前回(8/28)の部会における渡邊委員からの以下の質問について、当社の回答を補足し、改めて整理した。

前回(8/28)の部会における質疑の補足(2/4)

図1 監視試験片位置の概念図

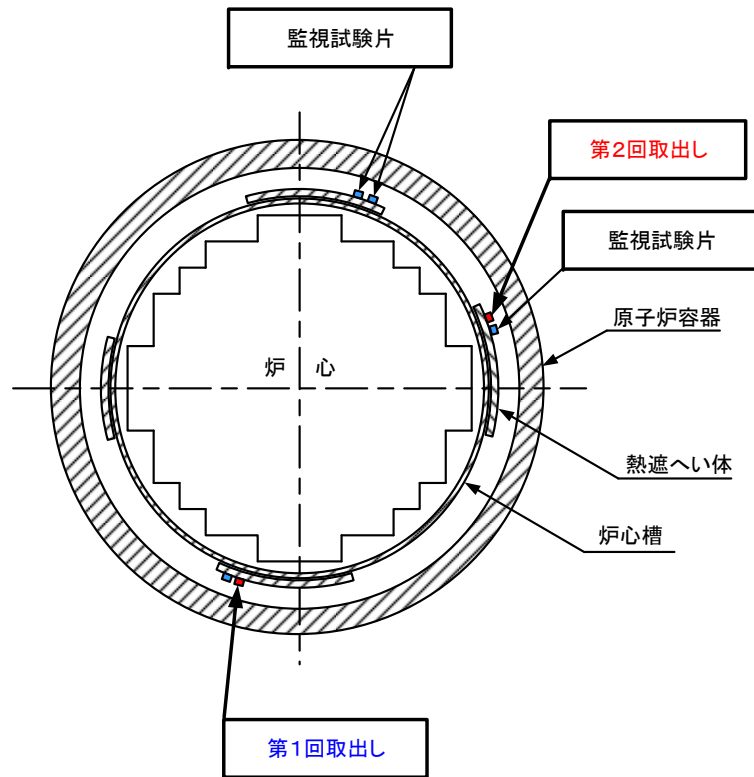
- ✓ 中性子照射量は計算によって評価されているが、計算結果の妥当性をどのように確認しているのか。具体的には、原子炉容器炉内については監視試験片位置(線量計)で実測もされており間違いはないと思うが、原子炉容器外について正しい評価となっているのか。

伊方発電所3号機においては、監視試験片位置(線量計)にて実測し、その実測値と解析値を比較した結果、実測値と解析値はよく一致している。

原子炉容器内の監視試験片位置(図1参照)における実測値と解析値を比較した結果、表1に示すとおり中性子照射量の実測値と解析値はよく一致している。

回次	取出時期	中性子照射量 ($\times 10^{19}\text{n/cm}^2$)		確認結果
		実測値	解析値	
第1回	1996年 1月	0.749	0.758	実績値と解析値はよく一致しており、解析値が約1%大きい。
第2回	2008年 9月	5.04	5.20	実測値と解析値はよく一致しており、解析値が約3%大きい。
